## S a t z u n g

### zur Änderung der in Anlage 1 und Anlage 2 aufgeführten Bebauungspläne hinsichtlich der Zulassung von Dachaufbauten

GROBE KREISSTADT HORB A.N.

DACHAUFBAUTEN

§ 2 (1) a. SATTELDACHGAUBE  
(giebelständige Gaube)

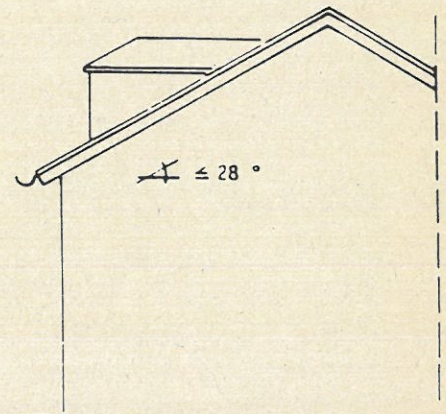
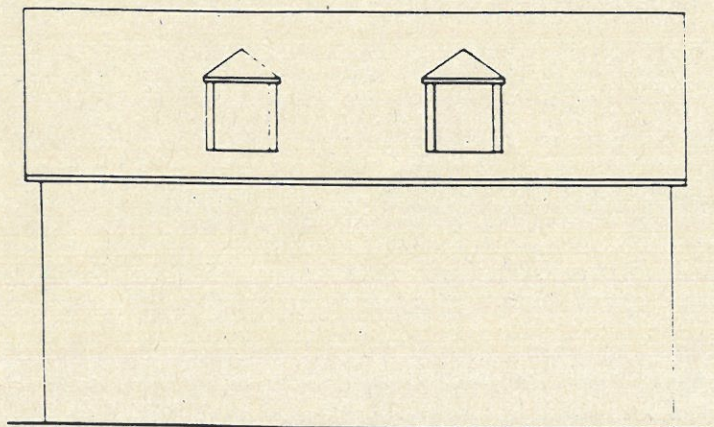
Folgende Dachaufbauten sind ab einer Dachneigung von einschließlich 28° entsprechend den beigefügten Systemskizzen zulässig:

- a) Giebelständige Gauben mit Sattel- und Walmdach,
- b) Dreiecksgauben.

§ 2 (2) a. SCHLEPPGAUBEN

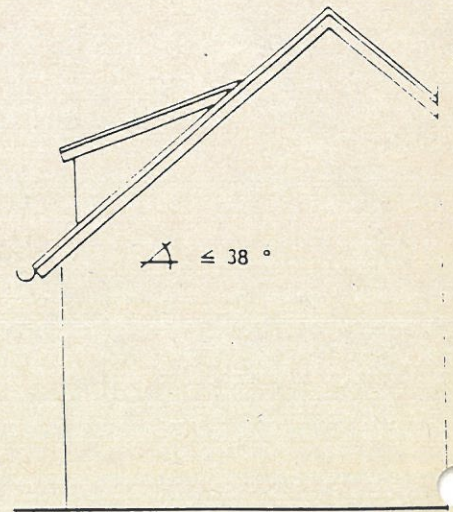
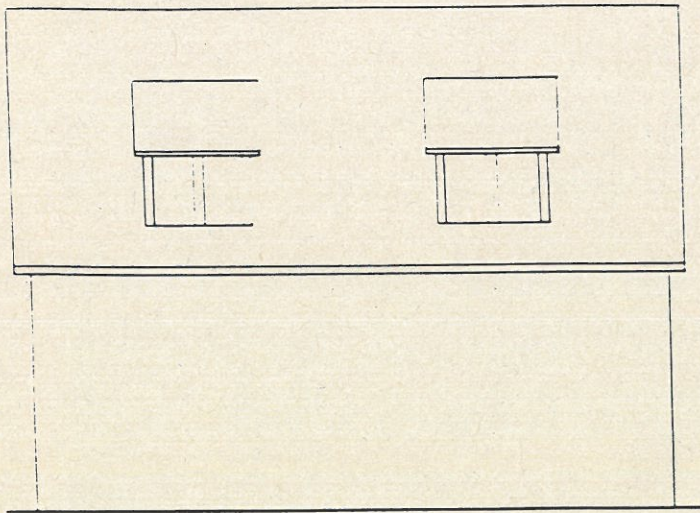
Ab einer Dachneigung von einschließlich 38° sind auch folgende Dachaufbauten entsprechend den beigefügten Systemskizzen zulässig:

- a) Schleppgauben und
- b) deren abgewandelte Sonderform wie Ochsenaugengauben und Fledermausgauben.

§ 3 (2) und (3)

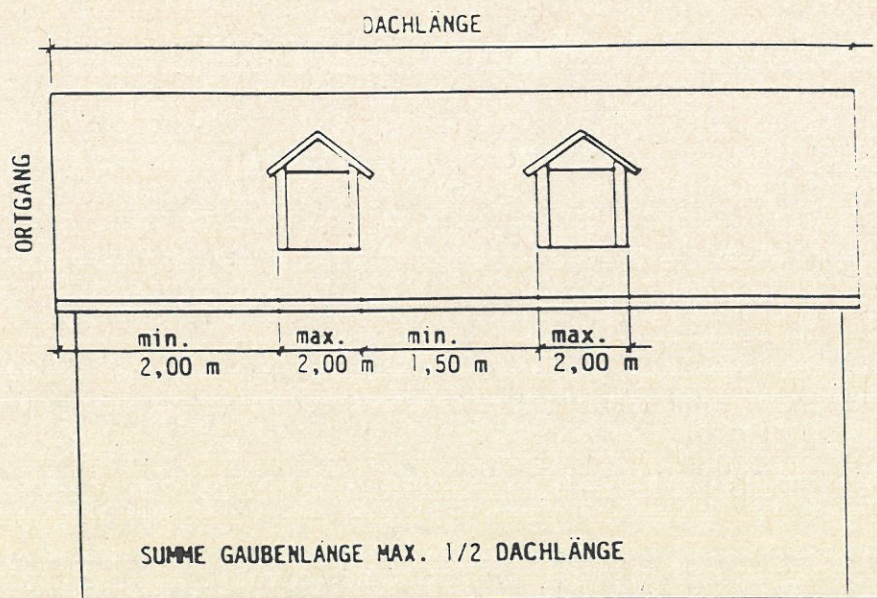
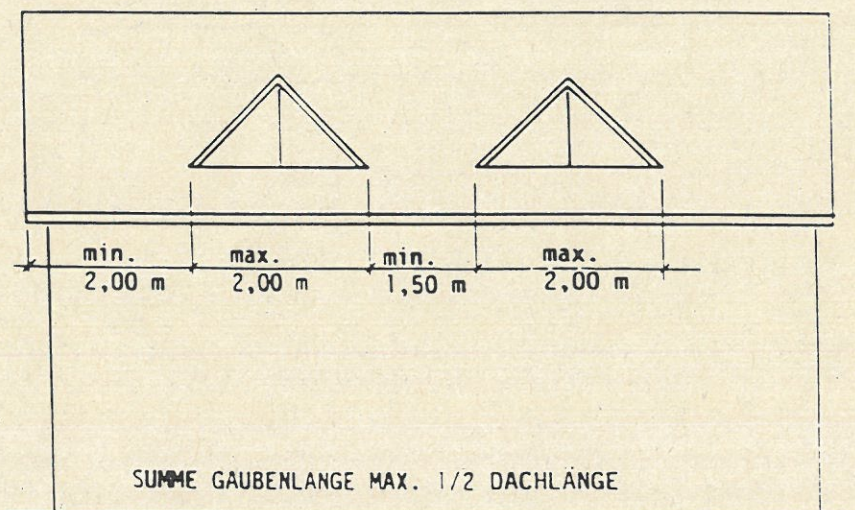
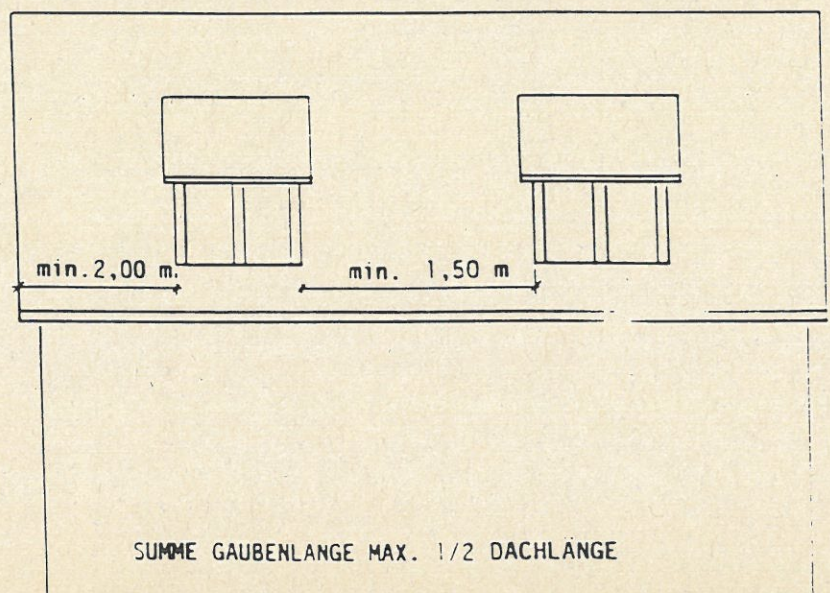
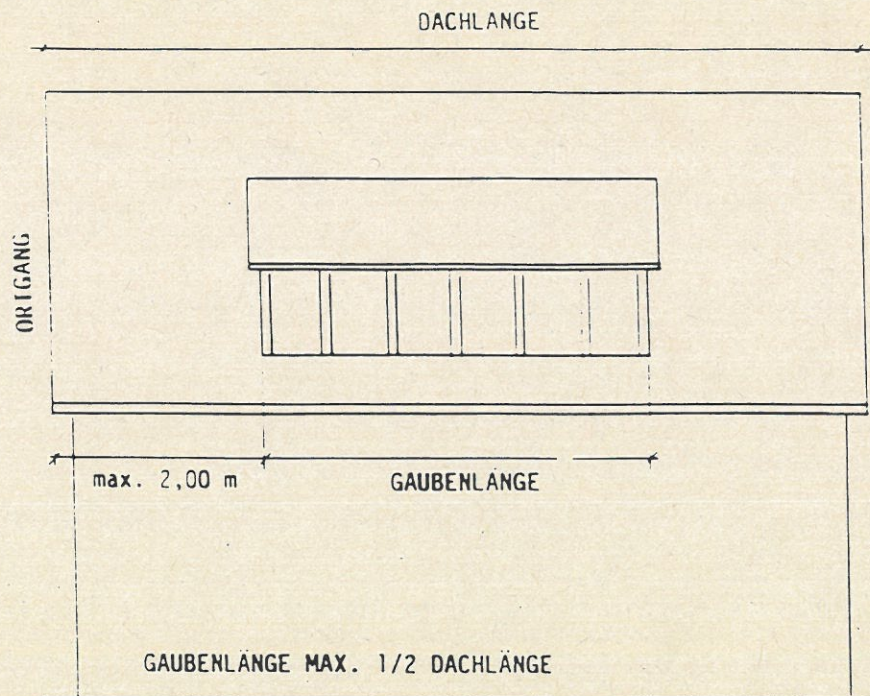
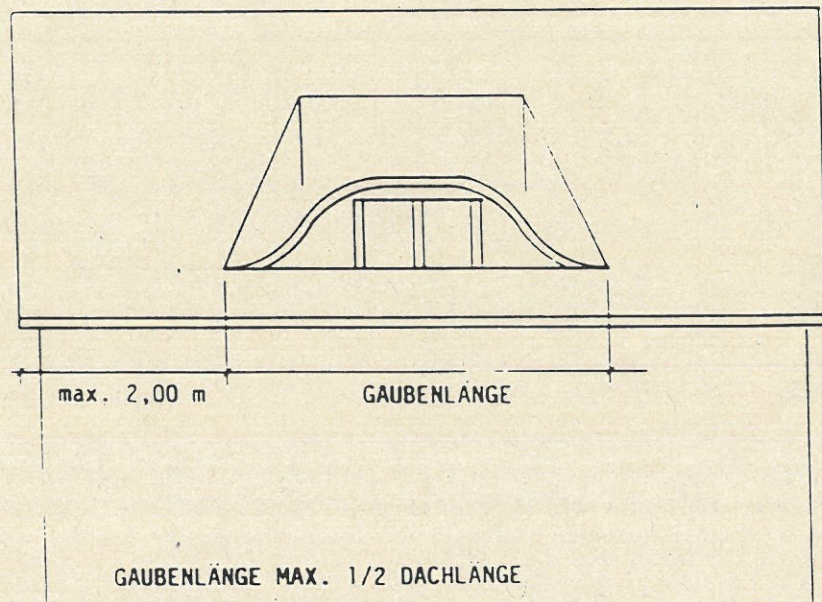
- (1) Dachaufbauten sind so zu wählen und zu gestalten, daß sie mit der Art des Gebäudes nach Form, Maßstab, Werkstoff, Farbe und Verhältnis miteinander übereinstimmen und nicht verunstaltend wirken.
- (2) Die Länge der Gaube bzw. die Summe der Längen einzelner Gauben darf die Hälfte der Dachlänge nicht überschreiten. Die Länge der einzelnen Gaube nach § 2 Abs. 1 darf 2,00 m nicht überschreiten.
- (3) Vom Ortgang (Dachkante) ist ein Mindestabstand von 2,00 m und zwischen den Gauben ein Mindestabstand von 1,50 m einzuhalten.
- (4) Die maximale Höhe der Gauben darf, gemessen von der Oberkante Dachhaut des Anschnittes mit dem Hauptdach an der Traufe bis Oberkante Dachhaut (Traufe) am Dachaufbau, 1,40 m nicht überschreiten.

§ 3 (4) und (5)

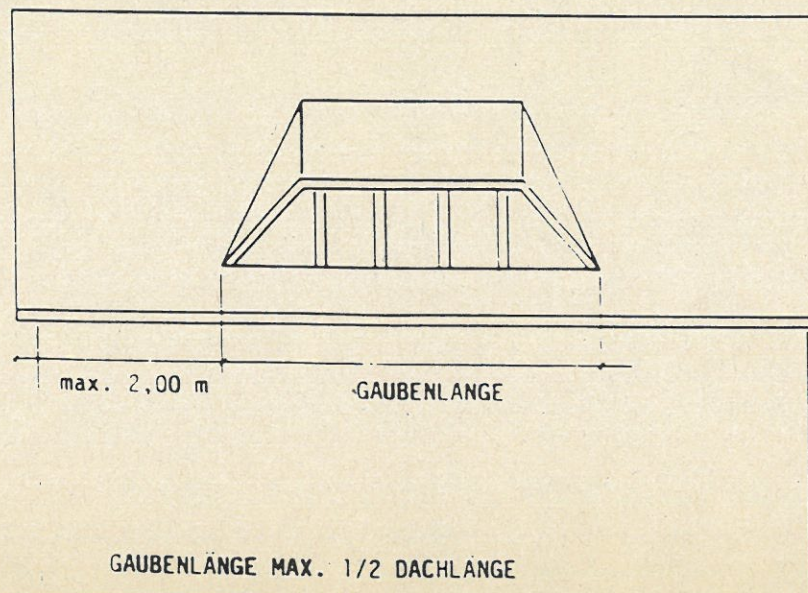
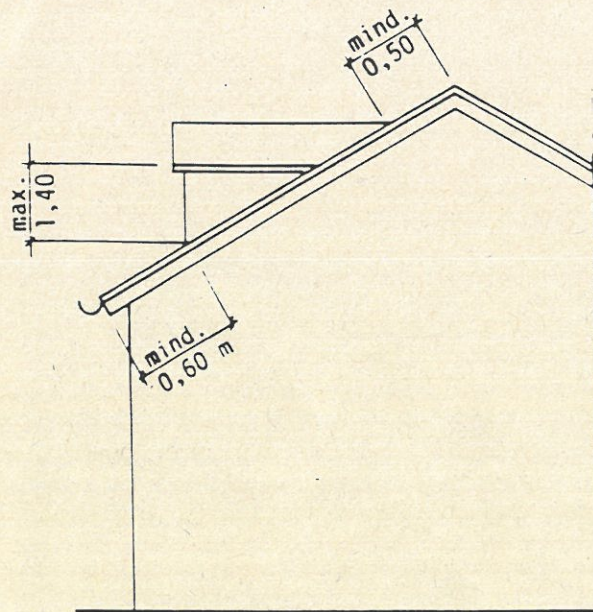
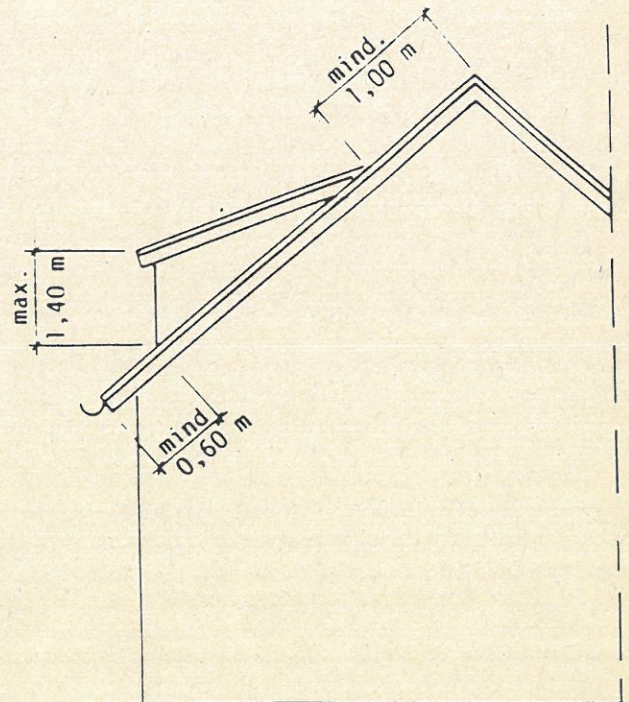
Der Abstand des Anschnittes zur Traufe muß mindestens 0,60 m umfassen.
- (5) Der Anschnitt des Gaubendaches mit dem Hauptdach muß
  - a) bei Schleppgauben mindestens 1 m

- b) bei giebelständigen Gauben mindestens 0,5 man der Dachhaut gemessen unter dem Hauptfirst liegen.
- (6) Die Dachneigung der giebelständigen Gauben, mit Ausnahme der Dreiecksgauben, darf von der Dachneigung des Hauptdaches maximal 5° abweichen.

§ 3 (7)

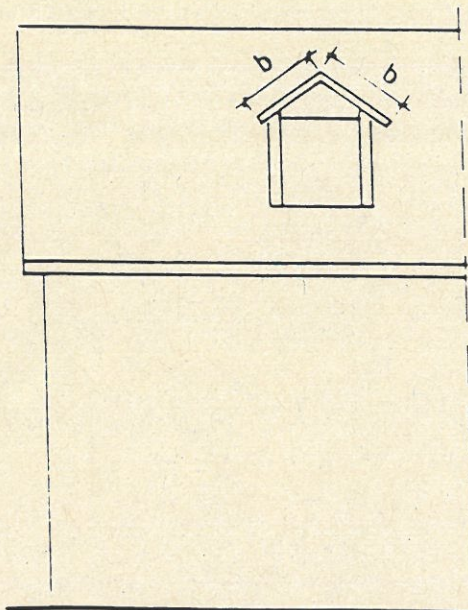
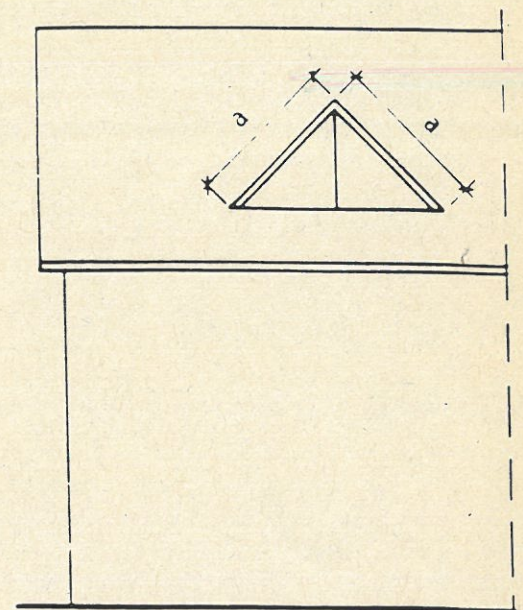
- (7) Die Ortgangseiten der Dreiecks- und giebelständigen Gauben müssen gleichschenkelig sein.
- (8) Es dürfen auf einer Dachfläche nur Dachaufbauten gleicher Art und Größe hergestellt werden. Dachaufbauten und Dachflächenfenster auf einer Dachfläche sind nicht zulässig.
